ÚZEMNÍ PLÁN MĚSTA BRNA

Textová část Odůvodnění

Kapitola 18 Rozhodnutí o námitkách (včetně odůvodnění)

Svazek Nb12 *(bez osobních údajů)*

Přípomínka číslo 1 (zákres)

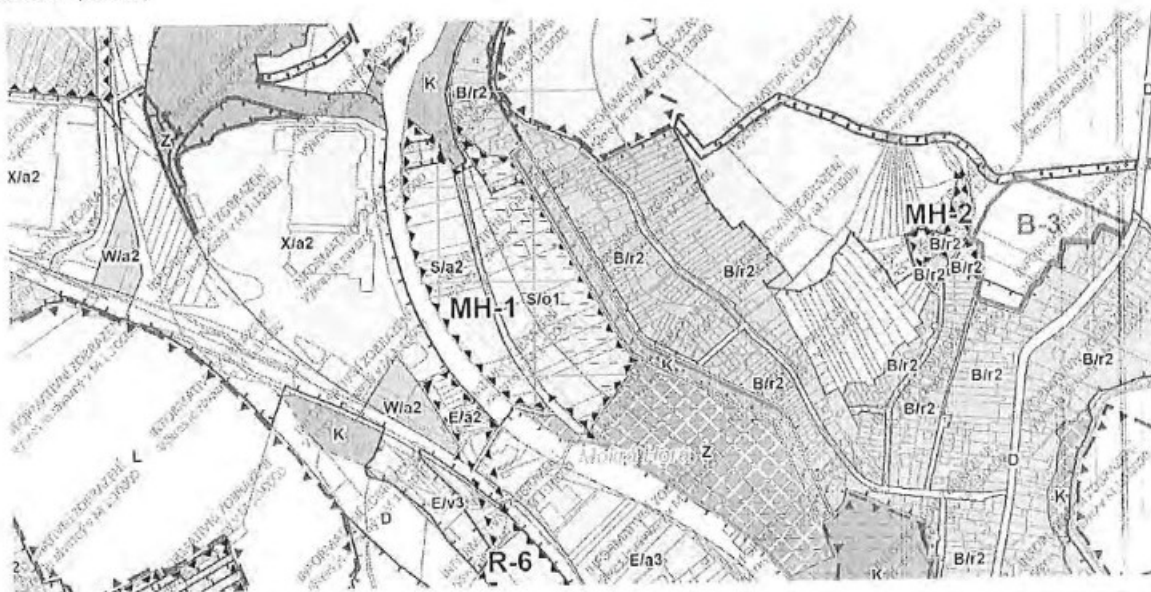
- Vytvoření biokoridoru znemožní provedení nutných protipovodňových opatření na vodním toku Ponávka – připomínám, že přes současné suché počasí lze očekávat zvýšené množství přívalového typu srážek. Povodí Ponávky je svým charakterem právě na tyto přívalové deště citlivé. Situaci navíc zhoršuje 5 rybníků na Ponávce nad předmětným územím. Předmětné území je v zátopové oblasti, koryto Ponávky je kapacitně maximálně na 5ti letou vodu (viz povodňová studie k dispozici na úřadu MČ Řečkovice a Mokrá Hora) a to jen v případě provádění pravidelné údržby koryta, která již nebyla mnoho let provedena přesto, že koryto Ponávky je v této části již více než sto let regulované a jeho údržba je nutnou podmínkou aby nebyly ohroženy majetek a životy obyvatel žijících při běhu Ponávky na ulicích Úhledné, Brigádnické a U Vránova mlýna. To, že byl tok převeden před několika lety nezodpovědně do režimu „bez údržby“ na věci nic nemění a je předmětem jiných řízení a podnětů.

- Biokoridor je navrhován ve své významné části na pozemcích soukromých osob, které s jeho vytvořením nesouhlasí
- Biokoridor je navrhován v části na pozemku, který je oplocen

Připomínka číslo 2 (zákres)

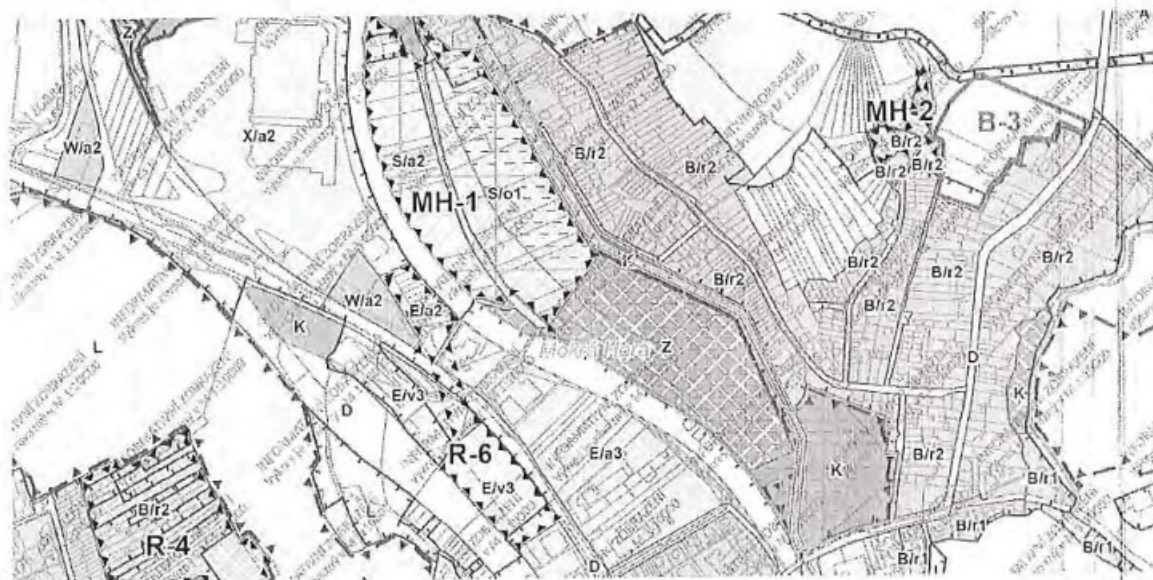
1) usnadnění provádění údržby vodního toku Ponávky který je nezbytný pro ochranu obyvatel bydlících v souladu s územním plánem na obou březích Ponávky

2) Přeb současné suché počasí lze očekávat na území ČR v budoucnu očekávat zvýšené množství přivalového typu srážek. Povodí Ponávky je svým charakterem právě na tyto přivalové deště citlivé. Situaci navíc zhoršuje 5 rybníků na Ponávce nad předmětným územím. Předmětné území je v zátopové oblasti, koryto Ponávky je kapacitní maximálně na 5ti letou vodu (viz povodňová studie k dispozici na úřadu MČ Řečkovice a Mokrá Hora) a to jen v případě provádění pravidelné údržby koryta, která již nebyla mnoho let provedena přesto, že koryto Ponávky je v této části již více než sto let regulované a jeho údržba je nutnou podmínkou aby nebyly ohroženy majetek a životy obyvatel žijících při břehu Ponávky na ulicích Úhledné, Brigádnické a U Vránova mlýna. To, že byl tok převeden před několika lety nezodpovědně do režimu „bez údržby“ na věci nic nemění a je předmětem jiných řízení a podnětů.

3

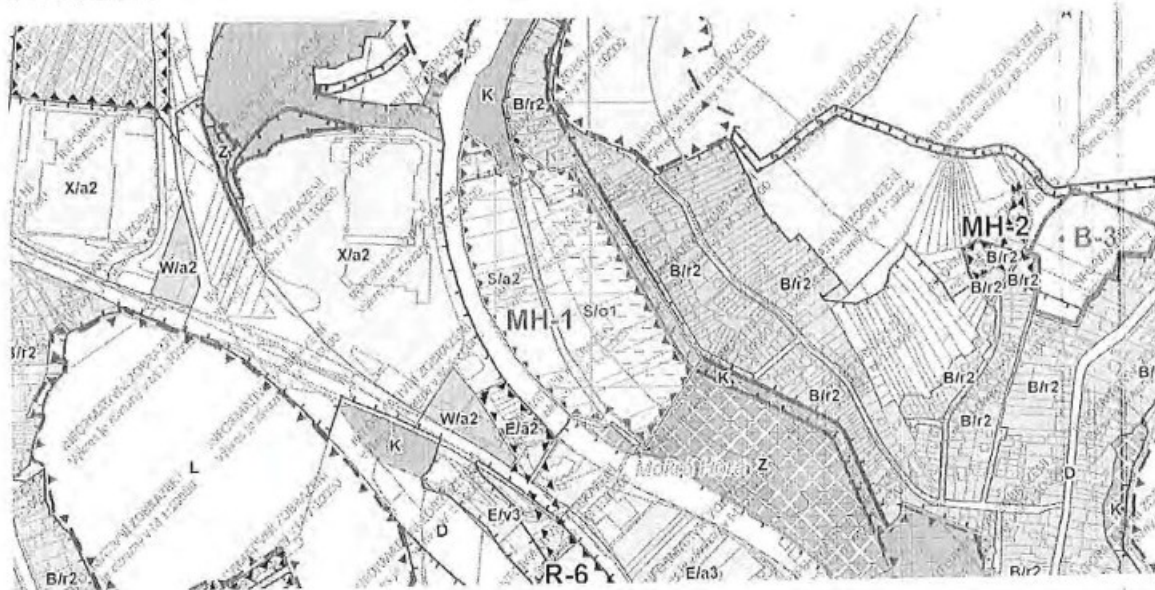
Navrhují zahrnout označenou plochu pozemků (viz. náčrtes) v kat. úz. Mokrá Hora do zastavěné oblasti/plochy. Důvod:

Připomínka číslo 4 (zákres)

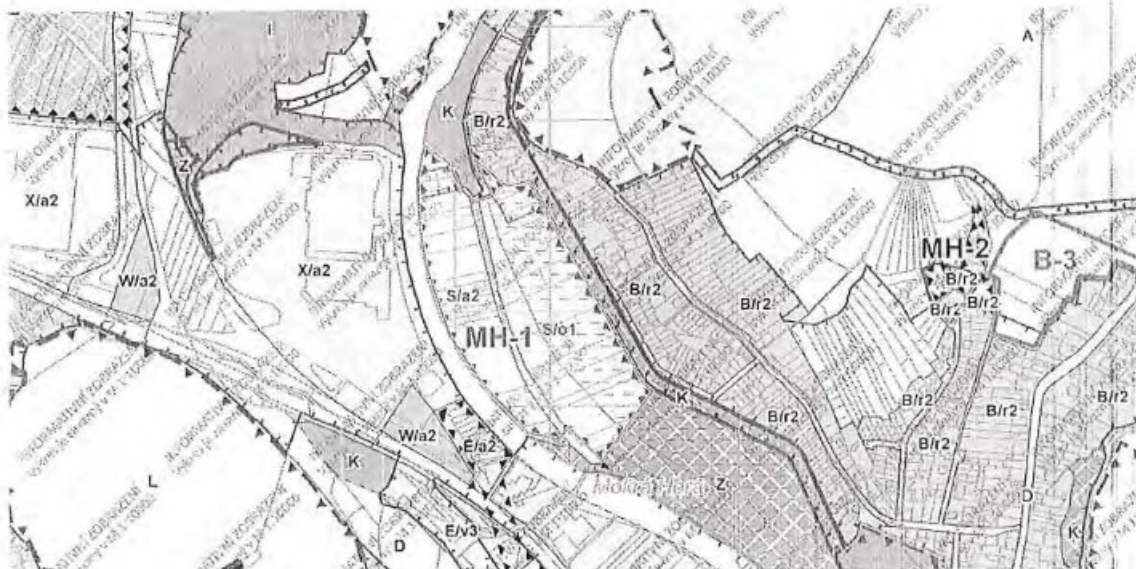
Navrhují zrušit označenou plochu pozemku (viz. náčrtes) v kat. úz. Mokrá Hora jako rekreační oblast MH-1. Důvod:

- 1) s výjimkou komunikace (tzn. tělesa bývalé dráhy Těšnovka - ulice U Vránova mlýna), která je v majetku města a úzkého pozemku p.č. 610/32 kat. úz. Mokrá Hora podél části drobného vodního toku Ponávka jsou všechny ostatní pozemky soukromé a

5

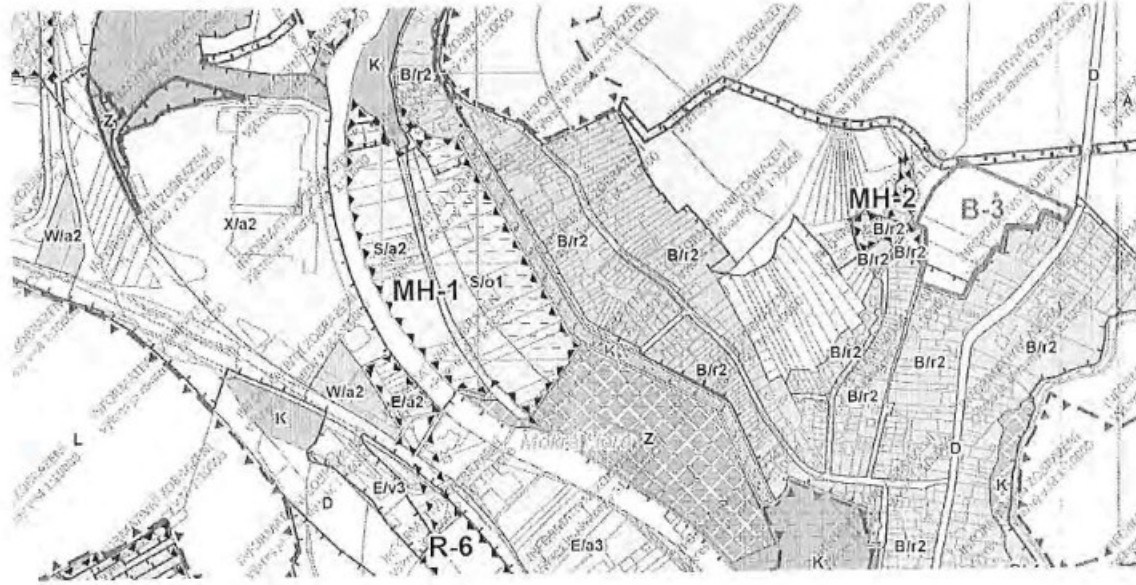
Namítám a požaduji zrušení návrhu zřízení biokoridoru ve vyznačené části (viz zákres) v kat. úz. Mokrá Hora podél drobného vodního toku Ponávka.

6

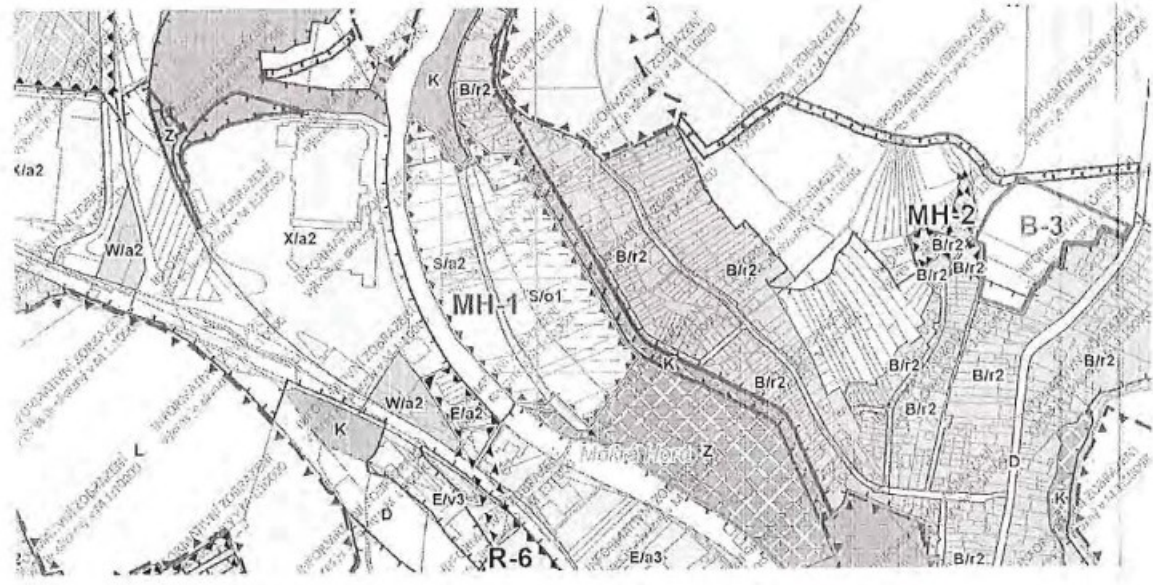
Namítám a požaduji zrušit označenou plochu pozemků (viz. náčrtek) v kat. úz. Mokrá Hora jako rekreační oblast MH-1. Důvod:

SCHÉMA DOPRAVNÍHO PROPOJENÍ

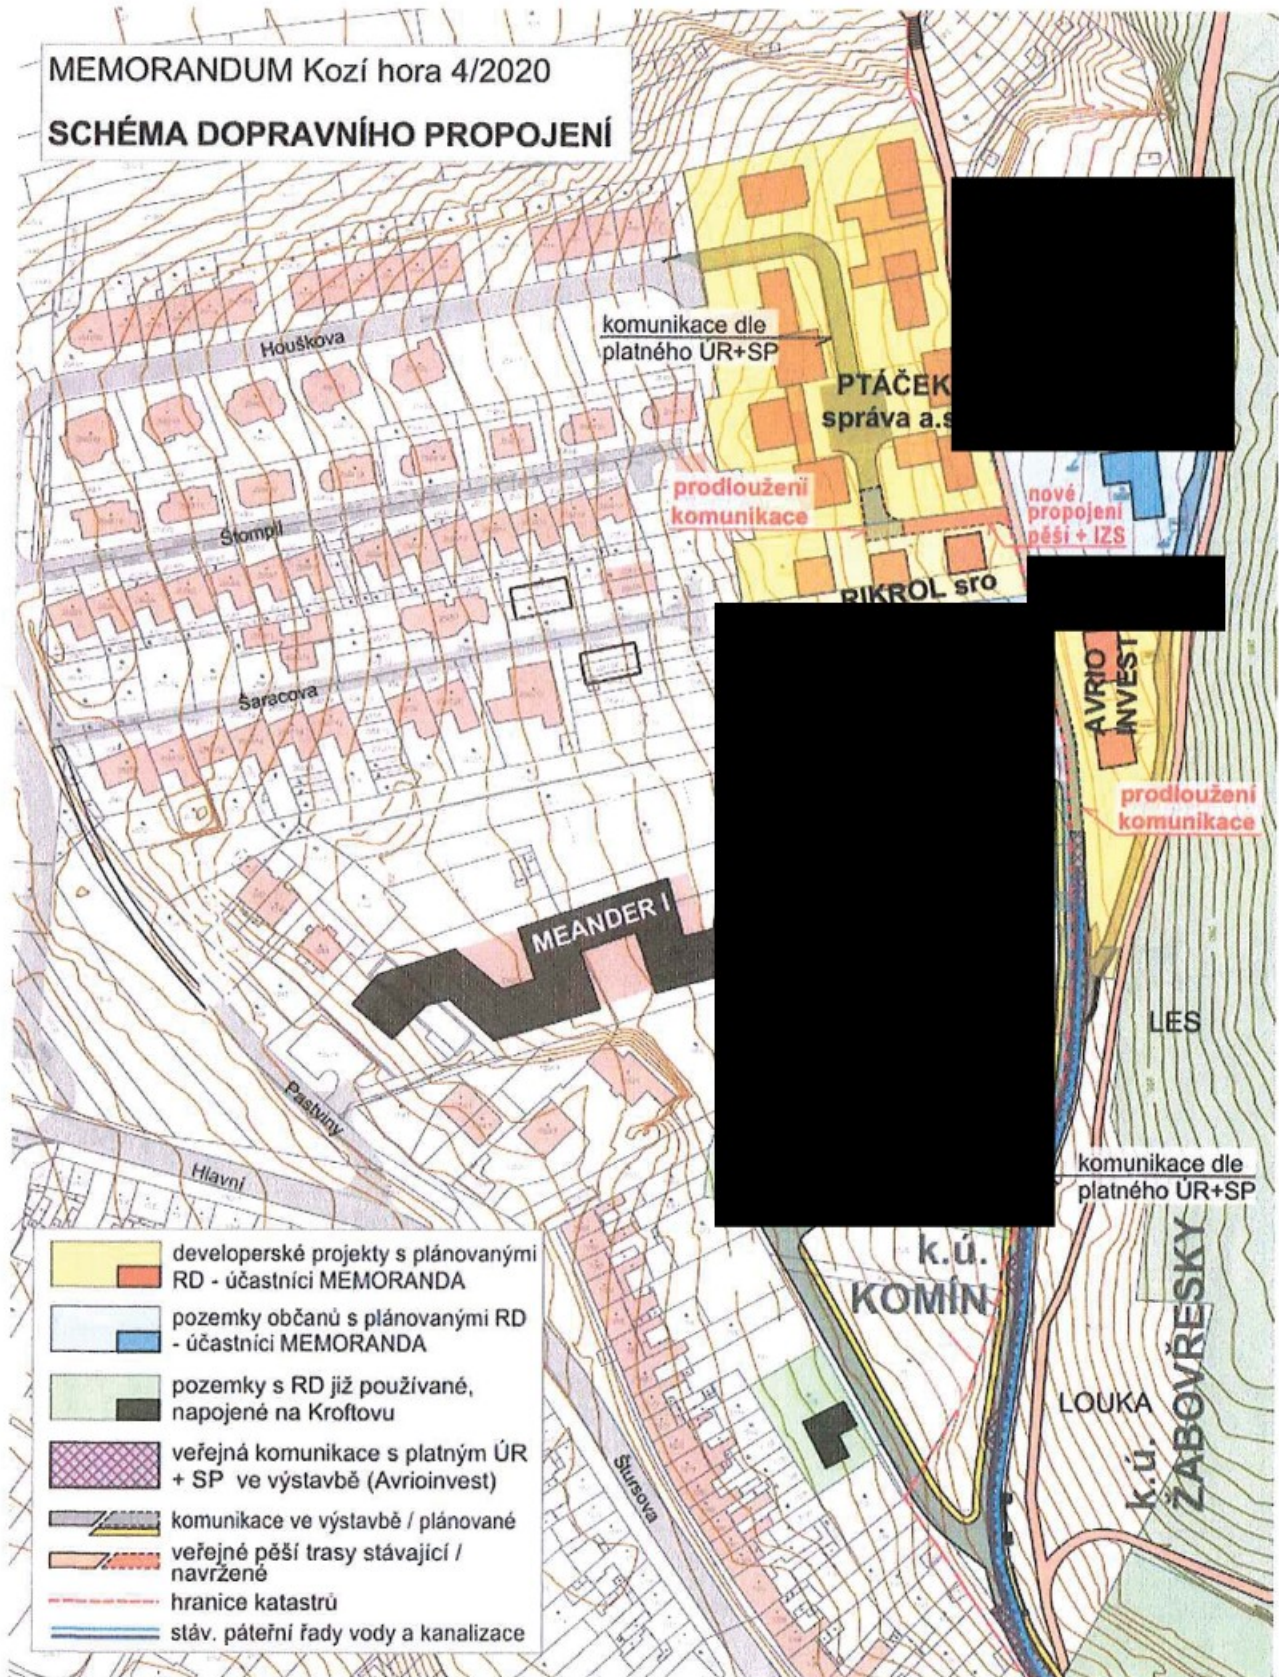
Signatáři tímto žádají, aby bylo toto řešení vzato jako podklad k zapracování do připravovaného ÚP a jako podklad pro územní rozhodování a povolování staveb v území, místo zaevidované ÚS Kozí hora z r.2018.
